会 社 名 北陸電力株式会社
代表者名 代表取締役社長 社長執行役員 金井 豊
(コード：9505 東証一部)
問合せ先 土木部調査技術チーム統括 (副部長)
小田 満広
(TEL 076-441-2511)

「志賀原子力発電所敷地内破砕帯の調査に関する有識者会合」 の評価書案に対する当社意見書の提出について

「志賀原子力発電所の敷地内破砕帯の評価について(案)」に対する意見書の概要

○段差を挟んでの堆積層の厚さ

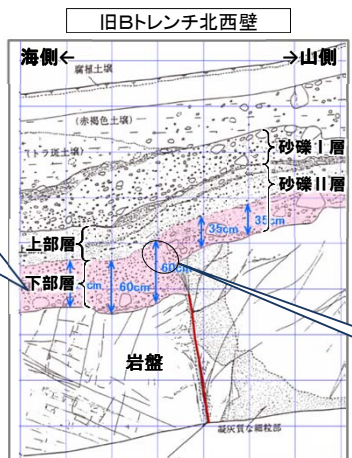
S-1を挟んで堆積層(砂礫II層)の厚さが大きく変わらず変形を受けているように見える。

⇒ 同じ層厚で堆積した後に断層運動により段差が生じたとの解釈が可能。

砂礫II層は2つの層(上部層、下部層)に区分され、下部層は段差の下側で厚くなっていることから、段差を自然に埋めた状況を示しており、断層運動による段差とは考え難い。

〔段差の上側:約35cm〕
 〔段差の下側:約60cm〕

○せん断面の可能性のある色境界

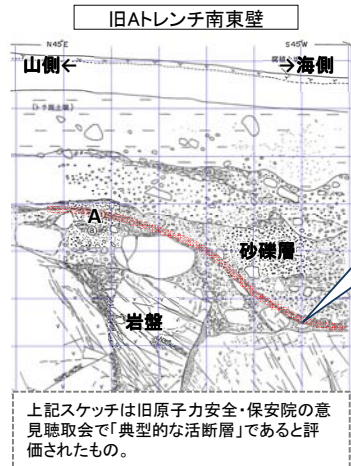
(有識者の指摘)
 堆積物中に色境界がある。
 ⇒せん断面の可能性はある。

指摘箇所をさらに掘り込んだ状況の写真には色境界は認められないことから、せん断面とは考え難い。

有識者の評価のイメージ

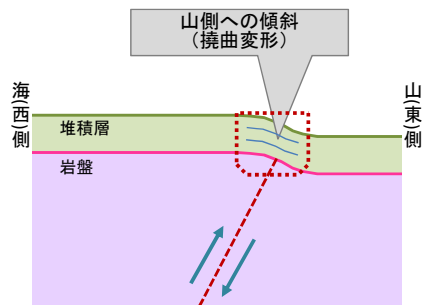
- ・No.2トレンチにおいて明瞭な変位は認められないものの、北面では堆積層が山側に緩やかに傾斜している様子が見えることから、No.2トレンチについては、S-2・S-6の海側隆起による撓曲変形(断層活動により地層がたわむ現象)の可能性がある。

- ・No.2トレンチにおいて、岩盤上面及び堆積層に**変位は認められない**(有識者評価と同じ)。
- ・堆積層の傾斜が撓曲変形とした場合、対面する南面にも北面と同様な状況は見られるはずであるが、**南面では、堆積層の層理は海側に傾斜している(北面とは異なる)**ことから、堆積層の傾斜については、**撓曲変形とは考え難い**。
- ・堆積層が撓曲変形するためには、その下の岩盤自体が変形しなければならないが、岩盤中にはS-2・S-6というシーム(弱層部)が存在していることを考えると、**シームにずれが生じることなく、その両側の硬い岩盤が変形するようなことは力学的に考え難い**。

有識者モデル(伏在断層モデル)のイメージ

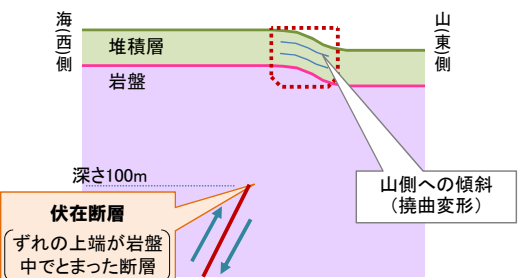
- ・S-2・S-6は伏在する震源断層であると仮定した場合、敷地内に見られる全ての状況(堆積層の山側傾斜やS-1の北西部のみが変位すること)が説明できる。

- ①S-2・S-6を断層長さ15km、断層下端深さ約12kmの震源断層としている。
- ②S-2・S-6が深さ100mでずれが止まった**伏在断層**としている。

- ・有識者モデルの前提条件はそもそも当社の調査データと整合していない。

(2)当社による検証計算

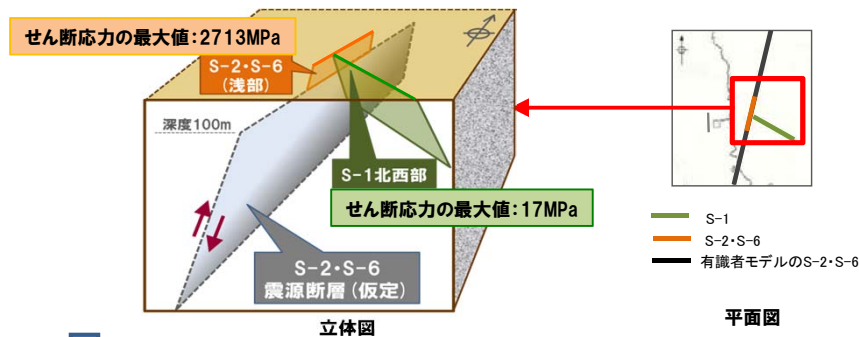
- ・有識者の解析は、調査データと整合しない前提条件のもとで行われたものであるが、仮に有識者が想定した前提条件で計算した場合でも、計算結果の解釈に矛盾点がある。

- ・モデル計算において、**変位する**としたS-1北西部には最大17MPaのせん断応力が生じる。
- ・モデル計算において、**変位しない**としたS-2・S-6浅部(深度100mよりも浅い箇所)には最大2713MPaと、変位するとしたS-1北西部に比べ100倍以上のせん断応力が生じることとなる。
⇒大きな力が生じるはずの面(S-2・S-6浅部)は動かずに、小さい力しか生じない面(S-1北西部)のみ動くとしていることは、**力学的に考えられない(矛盾点)**。

- ・有識者による解析については、そもそも前提条件が**当社の調査データと整合しておらず**、その計算結果も、**力学的に矛盾している**ことから、「敷地内に見られる全ての状況が説明できる」とする有識者の評価は**考え難い**。
